**CENTRALE PHOTOVOLTAIQUE AU SOL  
ET  
FLOTTANTE DU CHERBOIS**

**Dossier complémentaire  
Permis de construire N° 08708020B5144**

03 Décembre 2021

Figure 1 – Zone prospectée pour les inventaires de l'état initial - REALYS

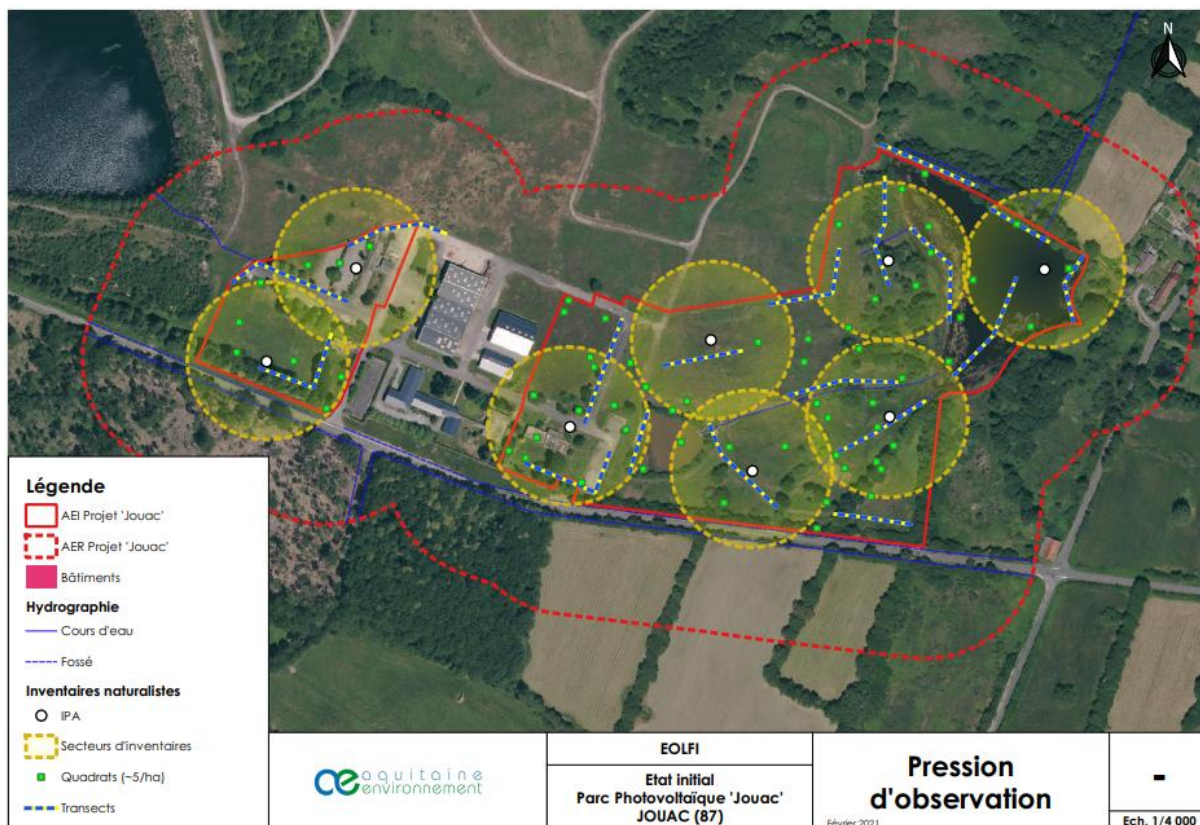
Résumé des sujets de l'avis du SPN du 24/12/2020		Références des réponses correspondantes
1	Préciser la cartographie de la zone prospectée pour les inventaires (points d'écoute et transects ...)	Réponse dans ce dossier en 1.1
2	Préciser la qualification des intervenants de terrain pour les inventaires	Réponse dans ce dossier en 1.2
3	Apporter des précisions sur la méthodologie d'écoute des oiseaux et l'utilisation de l'Indice Ponctuelle d'Abondance	Réponse dans ce dossier en 1.3
4	Recommandation d'un 3ème passage pour les amphibiens	Annexe N°1 - Volet "Milieux naturels" de l'étude d'impact - Addendum - Réponses aux demandes de compléments - Chapitre 2.1
5	Analyser plus précisément les continuités écologiques et la fonctionnalité du site (surtout pour amphibiens)	Annexe N°1 - Volet "Milieux naturels" de l'étude d'impact - Addendum - Réponses aux demandes de compléments - Chapitre 2.2
6	Préciser mesure R3 (Chiroptères)	Annexe N°1 - Volet "Milieux naturels" de l'étude d'impact - Addendum - Réponses aux demandes de compléments - Chapitre 2.4

- 8 points d'écoutes ont été réalisés à chaque inventaire avifaune. Ces points ont également été utilisés pour les inventaires nocturnes des chiroptères ;
- 18 transects ont été parcourus pour les inventaires de l'entomofaune, des amphibiens et des reptiles ;
- 62 quadrats ont permis d'inventorier la flore présente.
